MAT.: Solicitud de información, que remita a esta Cámara las observaciones que SERNAGEOMIN realizó al Proyecto de Tratamiento de Minerales denominado "Planta Carmelita de Colliguay" y el detalle de la respuesta o solución a dichas observaciones.

MAT.: Requiere subsanar errores u omisiones de admisibilidad.

Ref: Proyecto Planta Carmelita de Colliguay

**Aclaraciones e información adicional solicitada y respuestas a observaciones
hechas al Proyecto de Tratamiento de Minerales Planta Carmelita de Colliguay**

Figura: Estero Puangue – proyecto Colliuay.

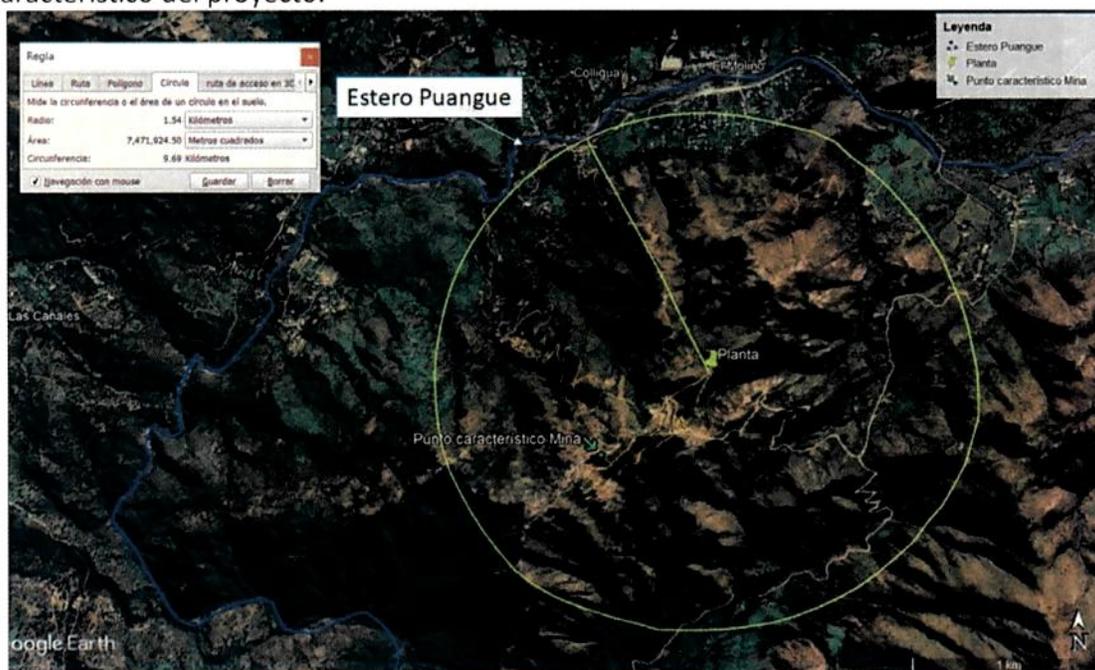
- c) Se debe incorporar, además, planos que den cuenta de elementos geográficos relevantes, tales como quebradas, pendientes, cuerpos y cursos de agua, líneas de alta tensión. (Art. 601-1)

Respuesta: En el área de emplazamiento del proyecto no se existen quebradas, cuerpos o cursos de agua ni líneas de alta tensión que sean afectados por las instalaciones de la planta. El curso de agua más cercano es el Estero Puangue, el cual está a una distancia mínima de 1,5 kilómetros al noroeste del proyecto. Se adjunta KMZ del curso de agua y del punto característico del proyecto.

Figura 1 : Plano de ubicación de a planta.

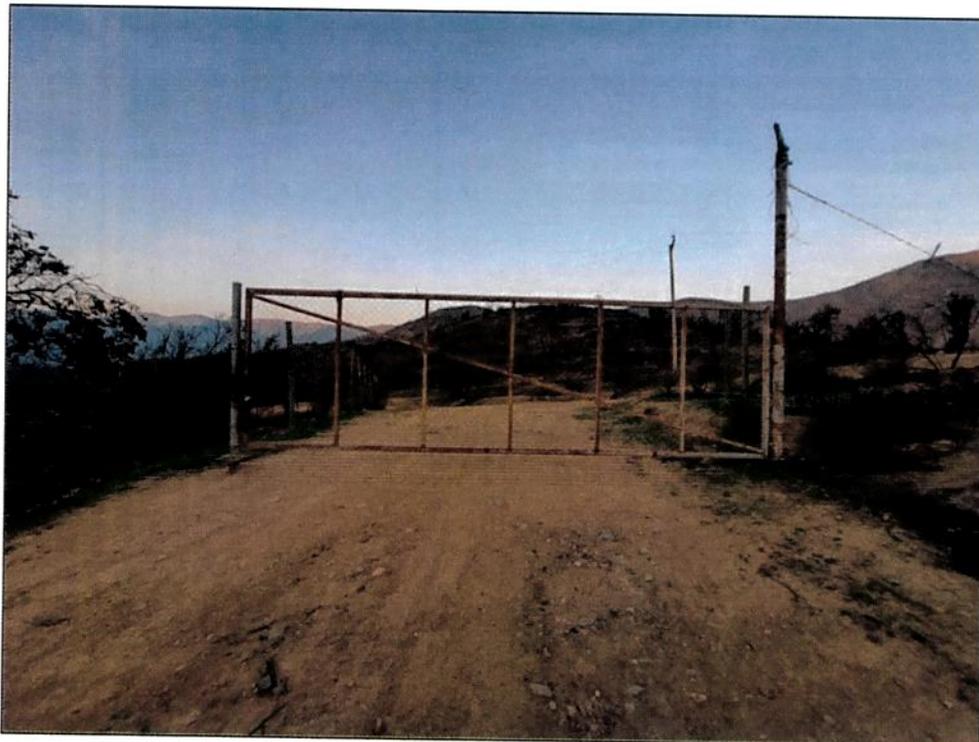
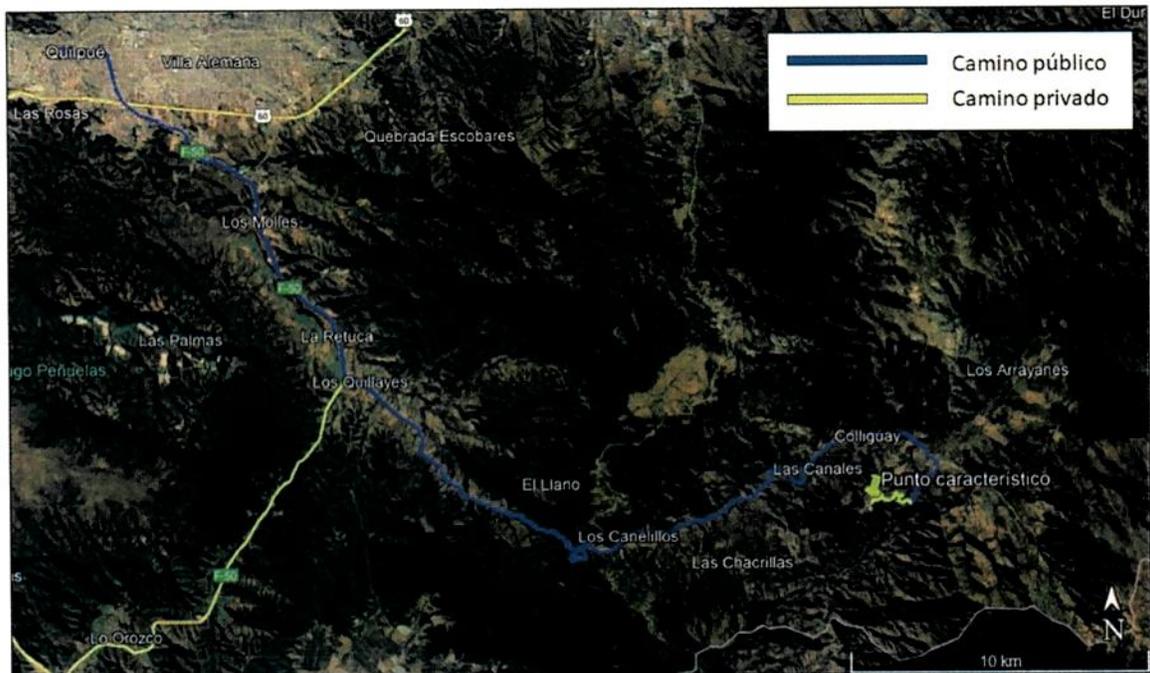
- d) Descripción del acceso, indicando si los caminos son de uso públicos o privados para acceder a la faena y sus instalaciones. En este último caso, se debe informar también si el camino es propio o de un tercero, señalando las coordenadas U.T.M., en el datum señalado, de la ubicación de los controles de acceso. Incluir un plano ubicación, para lo cual se podrá utilizar una imagen de archivo KMZ. (Art. 598- 4.2)

Respuesta: La Planta se ubica a 52 kilómetros del centro de Quilpué. Para llegar a la Faena desde la Avenida Los Carrera se debe avanzar hacia el este para empalmar con la calle Peyronet, se avanza hacia el sur durante 230 metros para girar hacia Covadonga con dirección hacia el este, y luego se debe tomar Marga Marga con dirección hacia el sur durante 1,5 kilómetros hasta empalmar con la ruta F-50. Se avanza por esa ruta durante 15 kilómetros hasta llegar a la intersección con la ruta F-760 que se encuentra en el lado este del camino.

Se debe tomar este camino y avanzar durante 30,5 kilómetros hasta llegar a la intersección con la ruta F-768-G ubicada en el lado sur del camino. Desde este punto finaliza el camino pavimentado y comienza un camino de tierra en buen estado. Se debe tomar esta ruta y avanzar 2,1 kilómetros hasta llegar un portón metálico cerrado con candado, el cual es la entrada a la faena minera y está ubicado en las coordenadas UTM PSAD-56 Norte: 6.326.085; Este: 301.198 y Cota: 674 m.s.n.m.

Desde este punto comienza el camino privado, el cual es de tierra y es solo transitable para vehículos con tracción 4x4. Se debe avanzar por dicha ruta durante 3 kilómetros hasta llegar al punto de interés, ubicado en las coordenadas UTM PSAD-56 Norte: 6.326.050; Este: 299.695 y Cota: 850 m.s.n.m.

Figura: Plano con vista de planta de las instalaciones del proceso

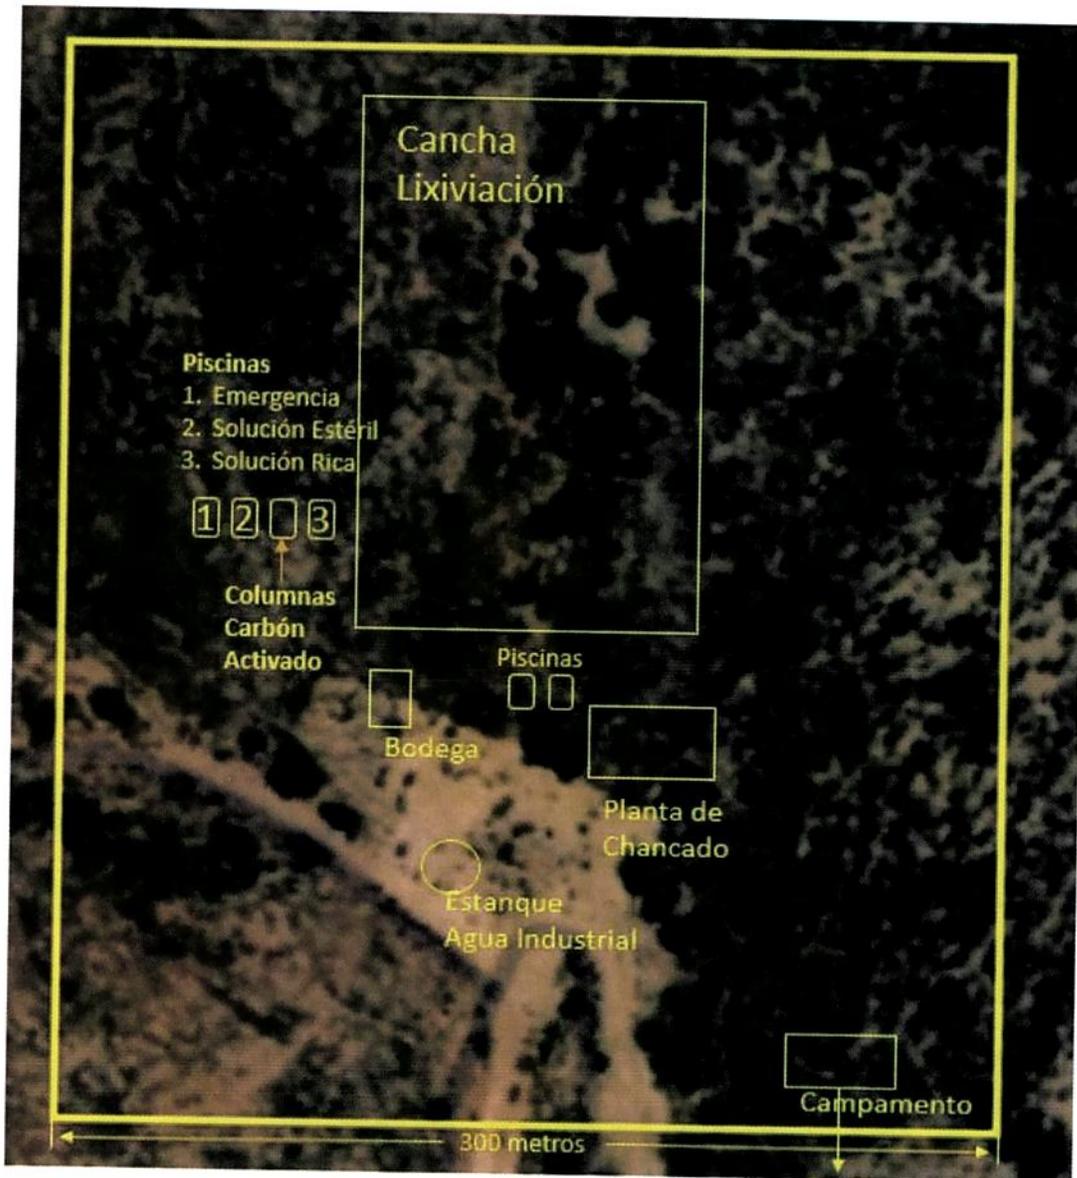
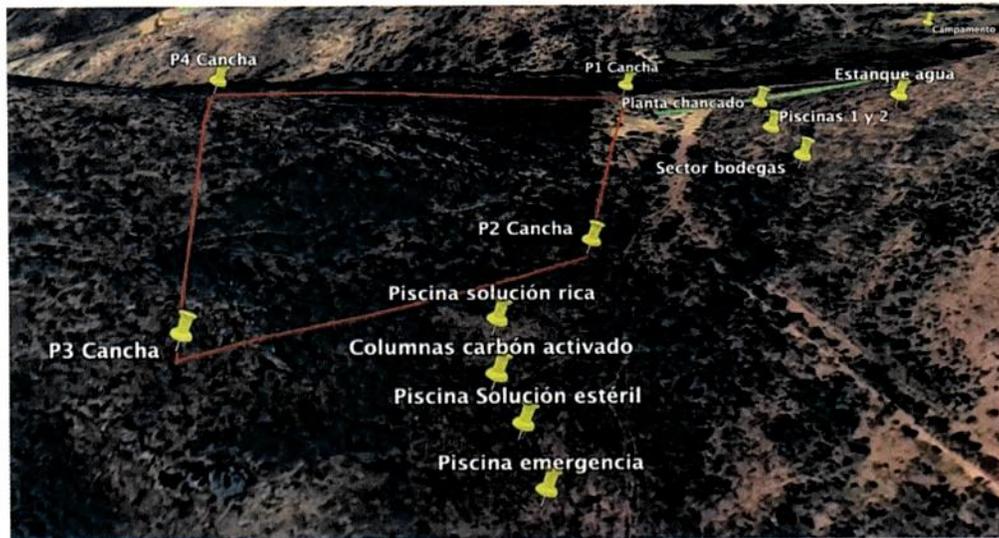
e) Debe adjuntar de un plano en planta de la faena minera y de cada una de sus instalaciones. (Art. 601-2) (OH)

En la figura se muestra la ubicación general de la superficie donde se emplazará la planta y en la siguiente se indica la ubicación de las piscinas, chancado, bodega, etc.

Figura: Organigrama general

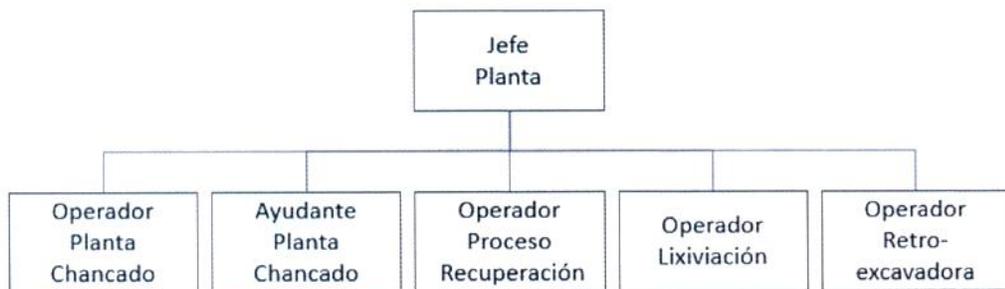
f) Organigrama general y las respectivas dotaciones de las distintas unidades productivas y de servicio. (Art. 601-3)

Respuesta: La planta se administrará con el esquema indicado en la figura siguiente:

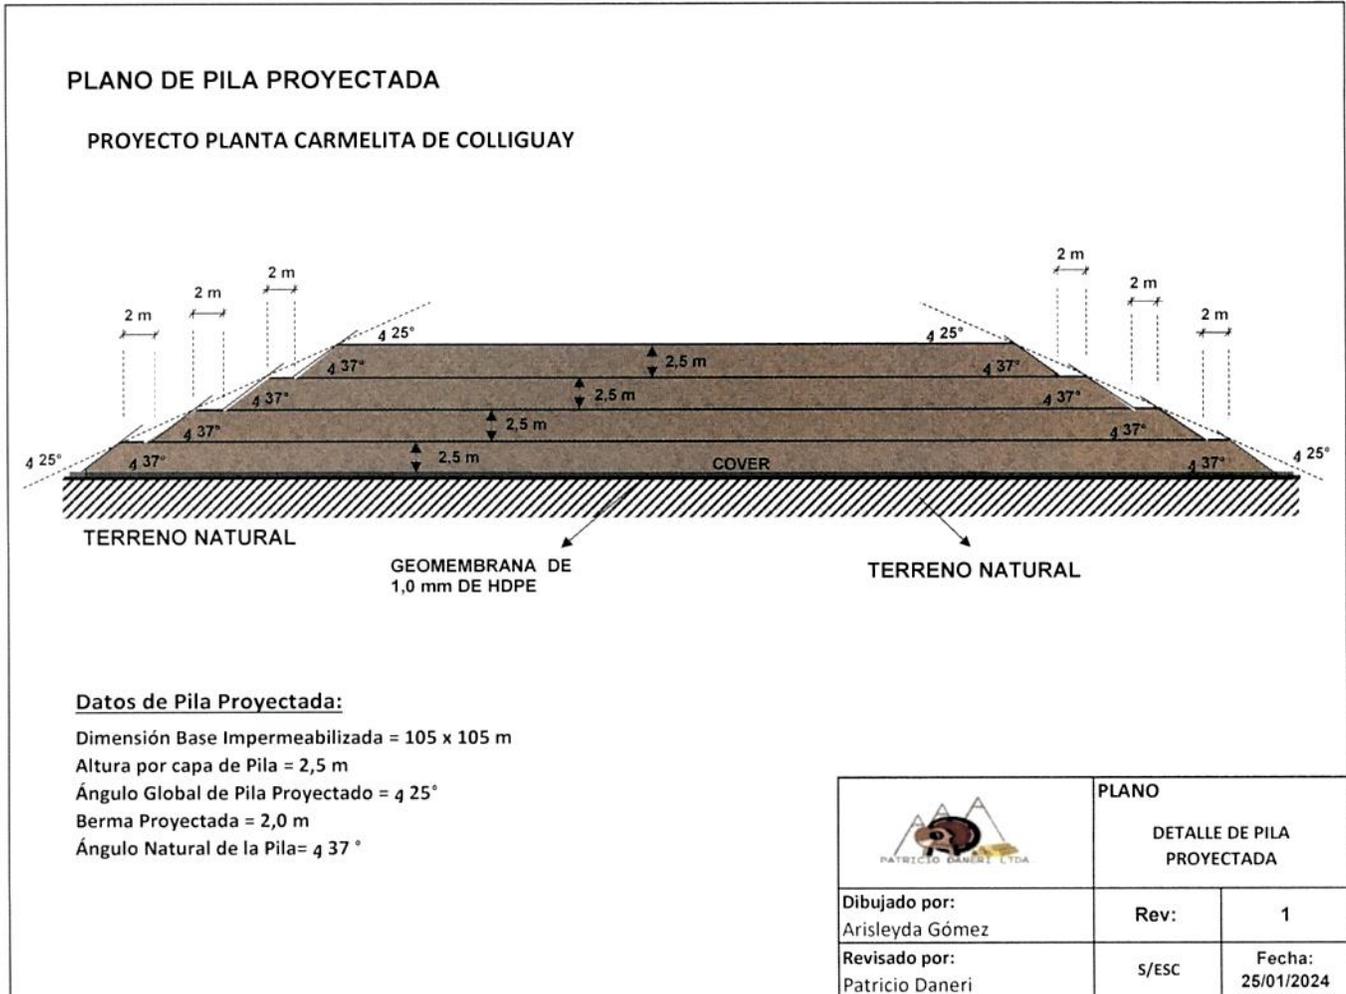
- ii. Referente al diseño, indicar altura de las plataformas o pisos, ángulo global de la pila.

Respuestas: El proyecto considera que cada plataforma o piso tendrá una altura de 2,5 m, las bermas tendrán 2,0 m y el ángulo global será de 25°.

Nota Aclaratoria: Lo arrojado en el cálculo de estabilidad (punto siguiente), indica que la pendiente mínima sugerida es de 28° y da unas bermas de 1,39 m, sin embargo, para efectos prácticos de control, se harán bermas de 2,0 m lo que genera un ángulo global de 25°.

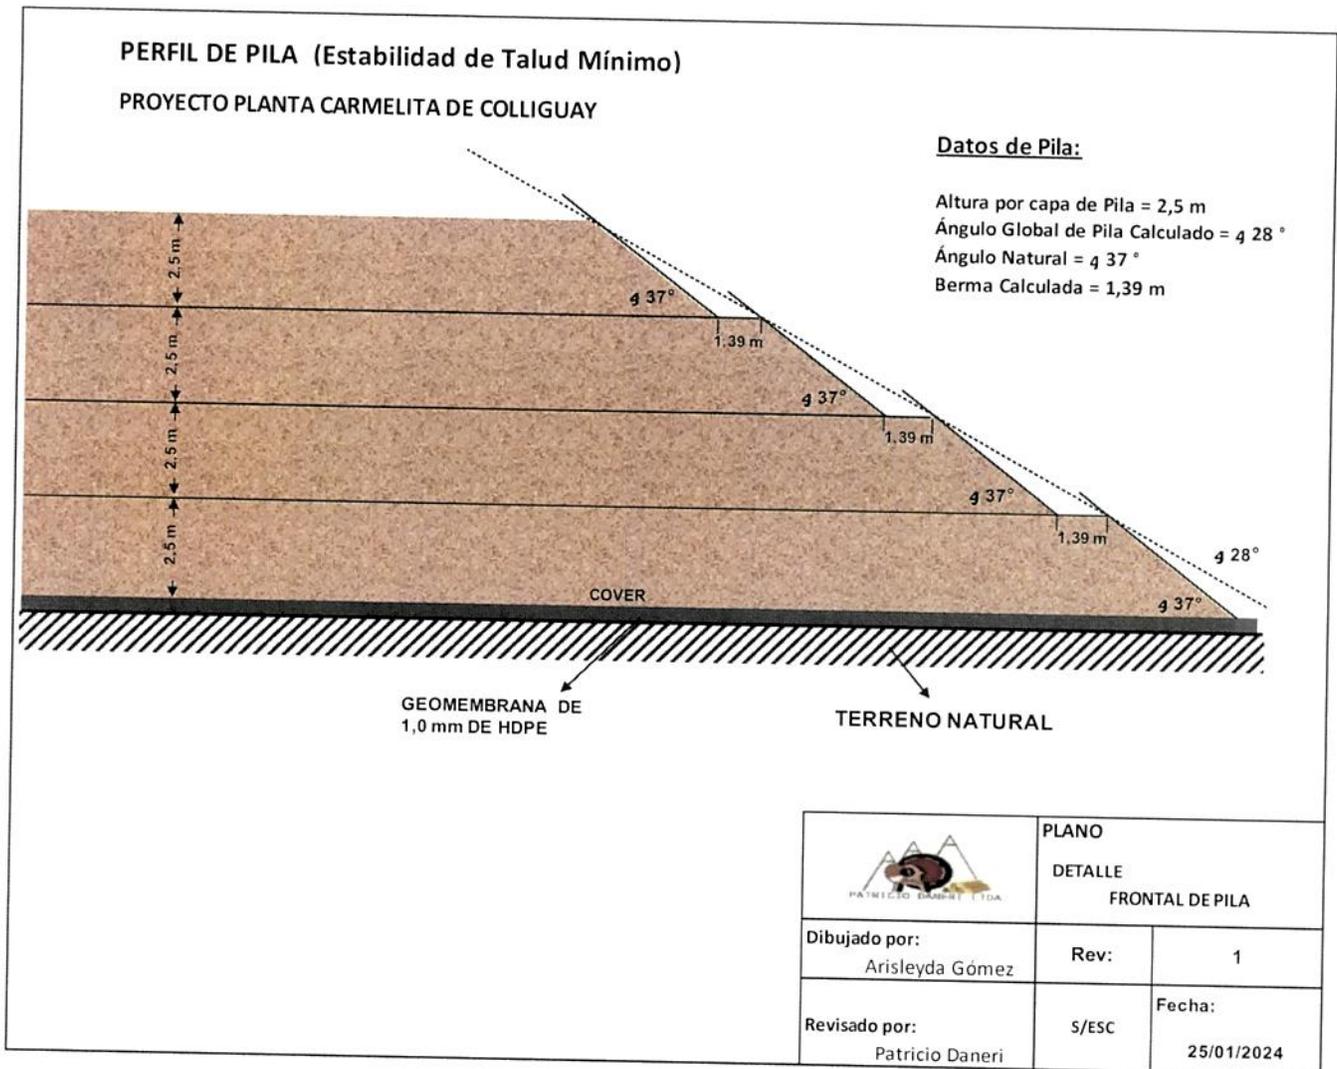
- iii. Entregar análisis de estabilidad de la pila de lixiviación. Análisis deberá realizarse en condición estática y dinámica, indicando criterio y metodología de estudio utilizada. Adjuntar planos de perfil y planta de la pila de lixiviación.

Respuesta: El detalle del cálculo de la estabilidad de talud está en el anexo 2 de este documento. La figura siguiente, muestra el ángulo calculado de la estabilidad de la pila, además de las bermas sugeridas mínimas del diseño.

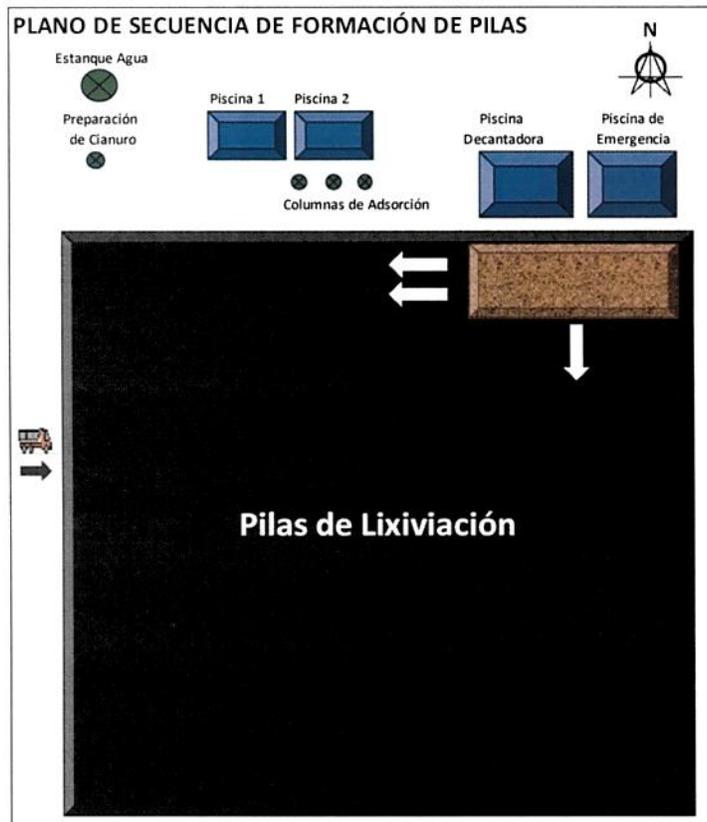
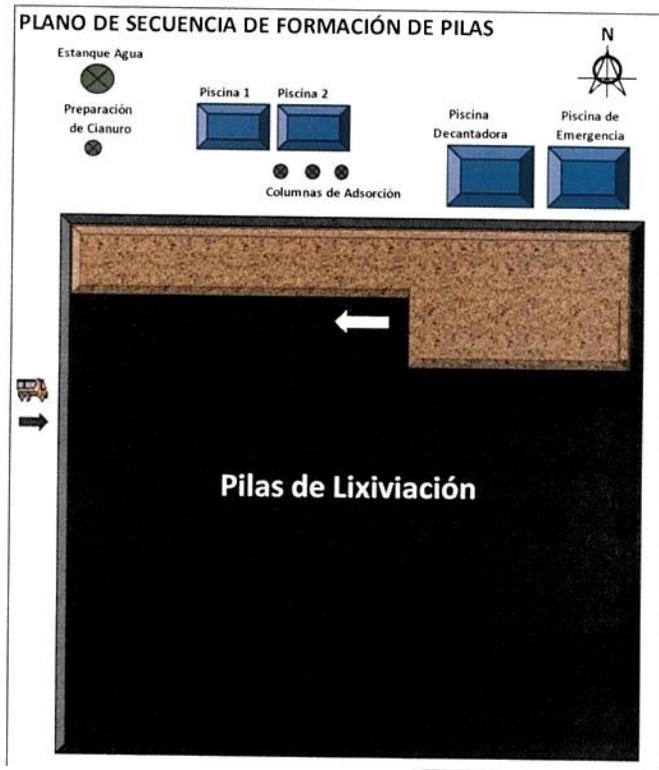
- iv. Caracterizar proceso de apilamiento del mineral, en qué dirección, si se realizará compactamiento e impermeabilización del terreno, etc.

Respuesta: Sí, se compactará e impermeabilizará el terreno y la secuencia de formación es como sigue, de norte a sur, se completa la primera capa y luego se comienza con la segunda capa y así sucesivamente.

La segunda capa o piso de la formación de las pilas, seguirá la misma secuencia de la formación de la primera capa.

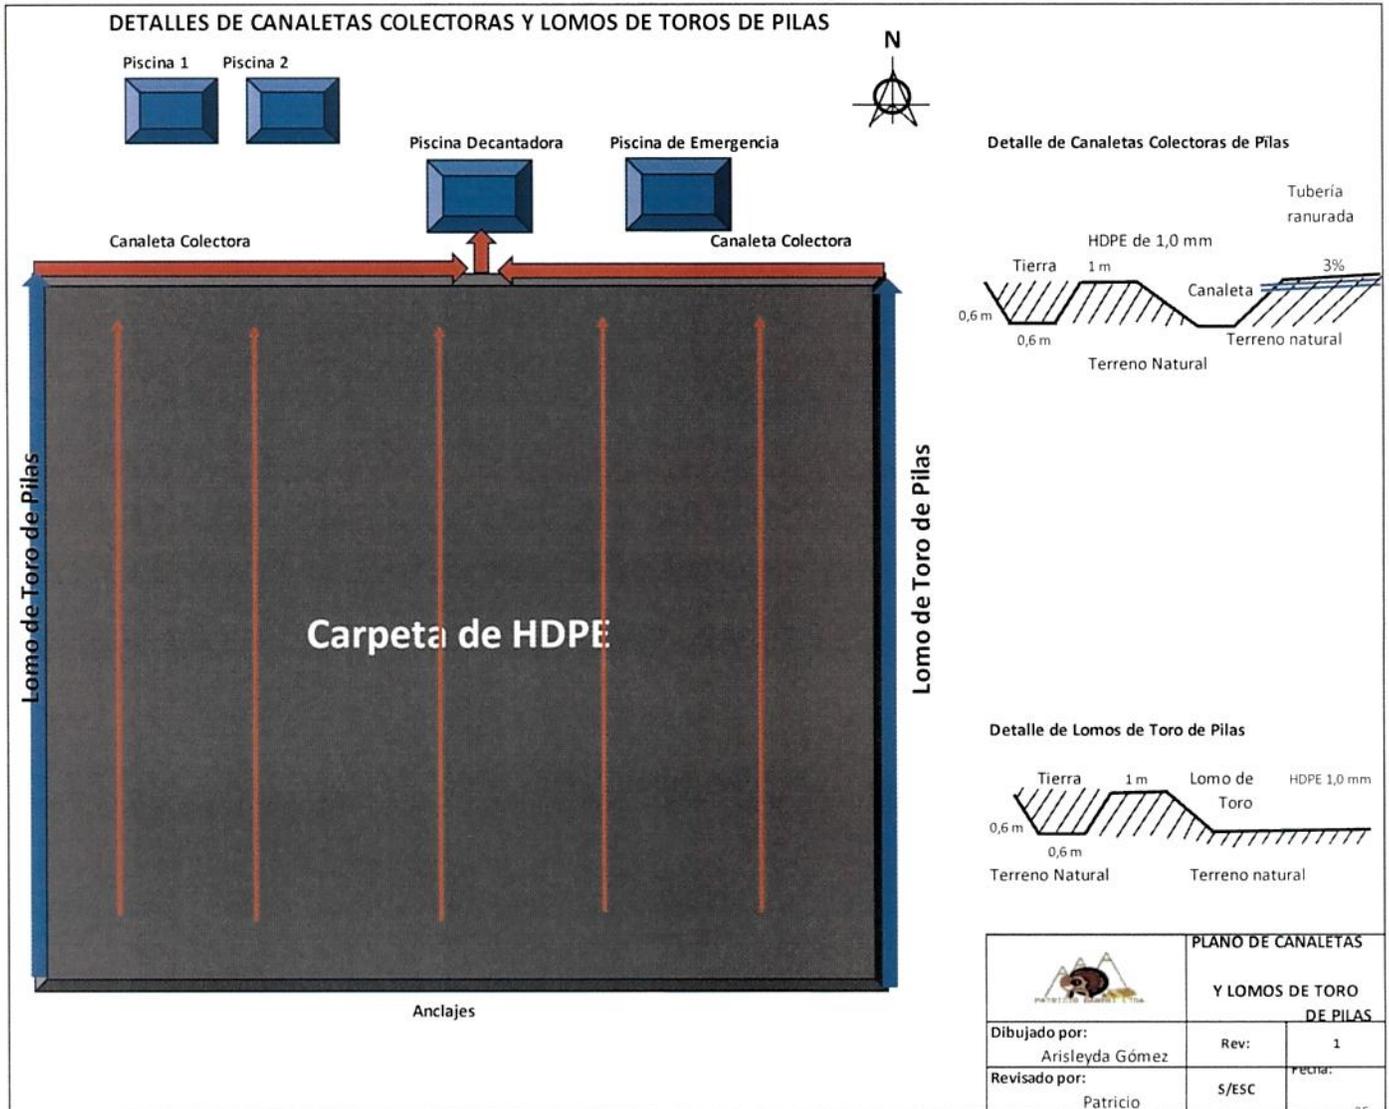
- v. **Aclarar si existirá canal colector, indicar ubicación y características de la canaleta para captura de aguas lluvias, apoyarse en planos.**

Respuestas: Existirán canaletas colectoras de solución por el costado inferior de las pilas, se harán de acuerdo con el detalle que se muestra, el sentido de la dirección de las soluciones es hacia abajo, según muestran las líneas delgadas en rojo. Por los otros costados de la pila, sólo habrá lomos de toro, tal como muestra el detalle.
